新しい第六砂町小学校が、児童や職員、地域の方々の「想い」や「気づき」を反映させたものになるためのワークショップの第3回目を開催しました。

### 第3回ワークショップ概要報告

テーマ「諸室配置プラン案」について

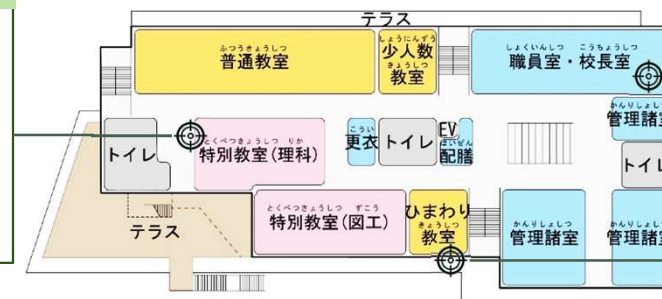
ー歩きやすく水たまりができづらい舗装にしてほしい

○表面が熱くなりにくい  
○転んでも痛くない  
○ラインを引ける  
○部分的に張り替えても目立たない

○表面が熱くなりにくい  
○転んでも痛くない  
○ロングパイル人工芝  
○サッカーのスパイクが使える

○走りやすそう  
×転んだ時に火傷してしまいそう  
クレイ  
×転んだら痛そう
